Por medio de la presente me dirijo respetuosamente a usted con el objeto de hacerle saber mi opinión sobre la Manifestación de Impacto Ambiental (MIA) del proyecto “Los Cardones” (Código del Trámite 09/DL-0438/09/12; Número de Proyecto 03BS2012M0005; NRA: DZA2K0901611), que fue ingresado a la Dirección General de Impacto y Riesgo Ambiental el pasado 5 de septiembre de 2012. He elaborado las opiniones y argumentos contenidos en esta carta en el contexto de la Consulta Pública que, sobre este proyecto, ha decidido abrir la SEMARNAT a través de la Dirección General de Impacto y Riesgo Ambiental, a su cargo.

Anexos 1–4. Comentarios específicos al proyecto minero “Los Cardones”

## Anexo 1. Riesgo geológico y geo-hidroológico del proyecto

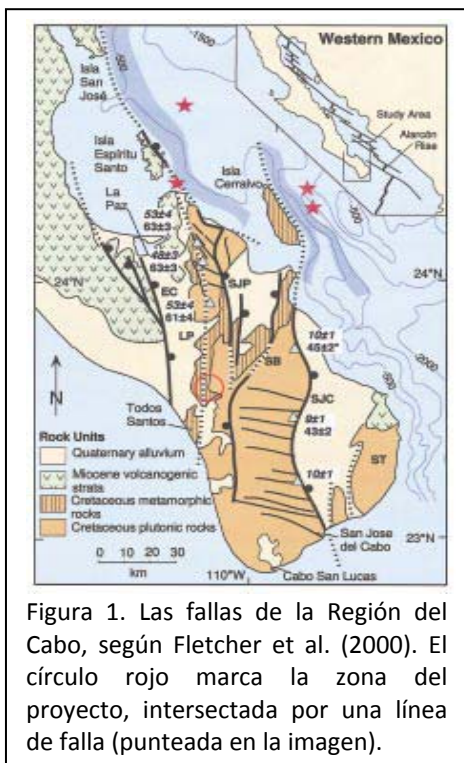
Hace unos 13 años, Fletcher y colaboradores (2000) publicaron un análisis detallado de las fallas en la región del extremo sur de la península (Figura 1), notando el complejo de fallas geológicas que cruza la región. Una de ellas, continuación hacia el sur de la falla de La Paz, cruza según estos autores por la zona del proyecto “Los Cardones”.

Figura 2. Las fallas de la Región del Cabo, según Munguía et al. (2006). El círculo rojo marca la zona del proyecto, intersectada por la línea de falla.

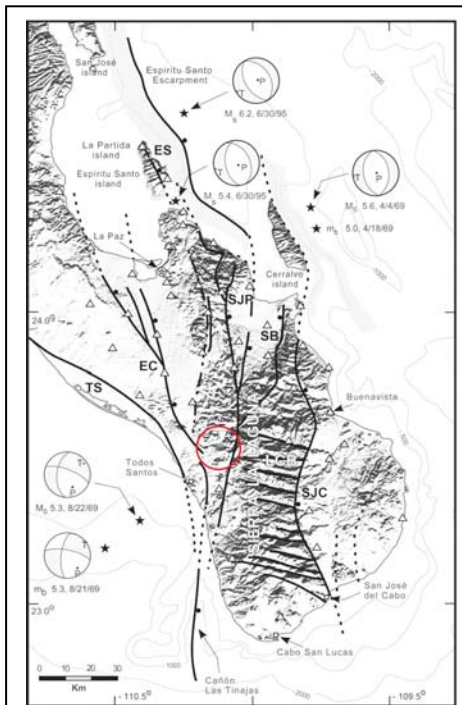
En el 2006, Munguía y colaboradores volvieron a discutir el tema, en un excelente estudio sobre la sismicidad y la tensión entre placas geológicas entre La Paz y Los Cabos. En ese trabajo, presentan un nuevo mapa de las fallas geológicas en la región en

el que aparece, nuevamente, una gran falla cruzando por la zona del proyecto “Los Cardones” (Figura 2).

Figura 3. Las fallas de la Región del Cabo, según Mattern et al. (2008). El círculo rojo marca la zona del proyecto, intersectada por la línea de falla.

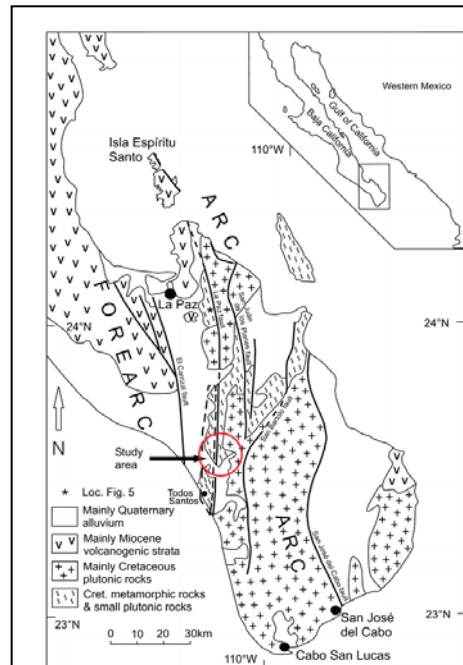
Dos años más tarde, en el 2008, Mattern y colaboradores publicaron un nuevo estudio sobre el tema de las fallas geológicas en la región del Cabo, en el que discuten la convergencia entre placas tectónicas del sistema de San Andrés, en el contexto de la gran falla de La Paz. Al igual que en todos los trabajos anteriormente analizados, en este nuevo estudio se presenta, una vez más, un mapa regional de las fallas geológicas en el que aparece una gran falla cruzando por la zona del proyecto “Los Cardones” (Figura 3).

Figura 4. Carta geológica-minera a escala 1:50,000 de la zona del proyecto “Los Cardones” en la que se puede apreciar al complejo entramado de fallas geológicas en el área.

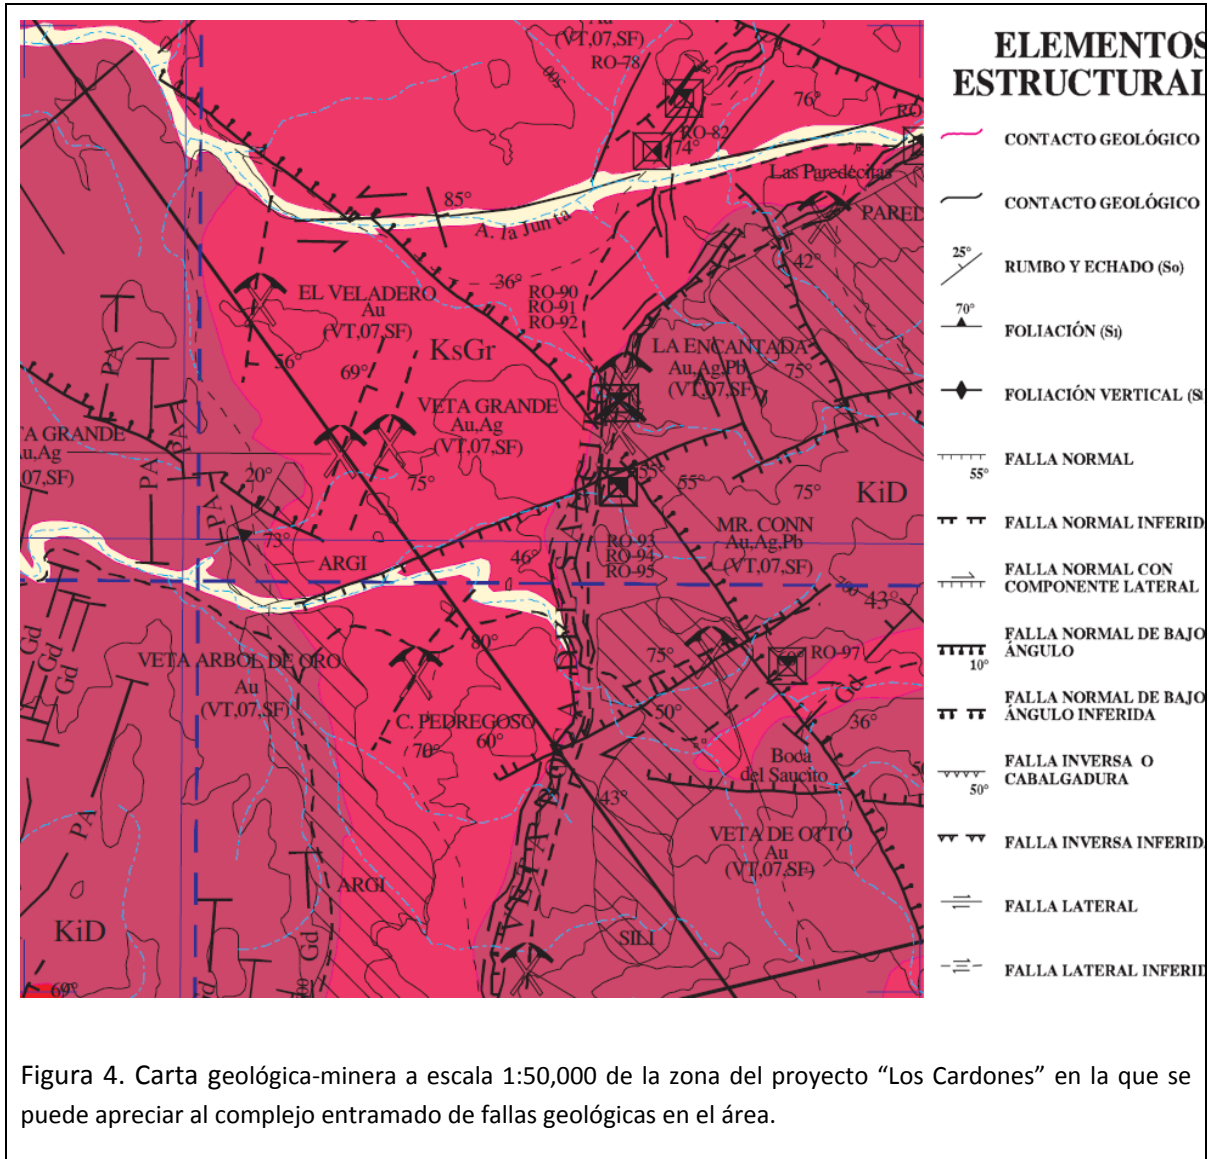
Finalmente, es importante asimismo notar que la carta geológica F12-B23 “El Rosario”, publicada por el Servicio Geológico Mexicano, muestra en la zona del Proyecto “Los Cardones” una compleja serie de fallas geológicas que cruzan la zona del proyecto en varias partes (Figura 4). Los metadatos de esta carta claramente sustentan la existencia de fallas activas en la zona. En el largo texto descriptivo de la carta, se lee (entre otras partes) lo siguiente: “... es posible que en este período de deformación se constituyera el rasgo estructural más notable de la región correspondiente a la Falla de La Paz en cuya zona de influencia se observan movimientos normales

e inversos con componente lateral [...], cercano al Arroyo de la Muela” (el Arroyo de la Muela forma la microcuenca específica del proyecto “Los Cardones”). Los metadatos reconocen también la existencia procesos sísmicos activos en la región: “... existen movimientos isostáticos verticales, además de algunas estructuras formadas por la neotectónica del extremo poniente de la carta provocando fallas cuyos movimientos han generado algunos sismos en los años recientes.”
